MEMO

Onderwerp: Inrichting nieuw kunstgrasveld

Datum: 7 mei 2024

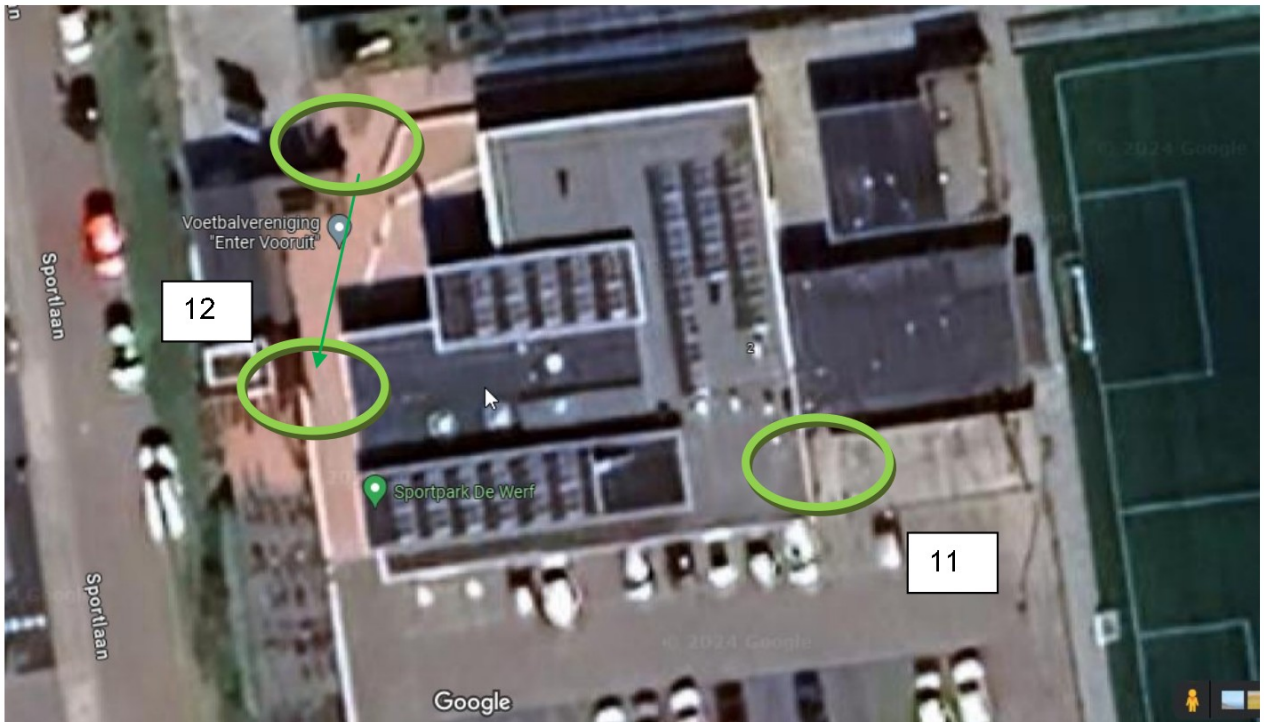
Het nieuwe kunstgrasveld komt aan de andere zijde van de Entergraven. Elektra, water, data (wifi), etc. moeten onder de Entergraven door of via de nieuwe (duiker)brug. E.e.a. moet in overleg met Waterschap worden uitgezocht.
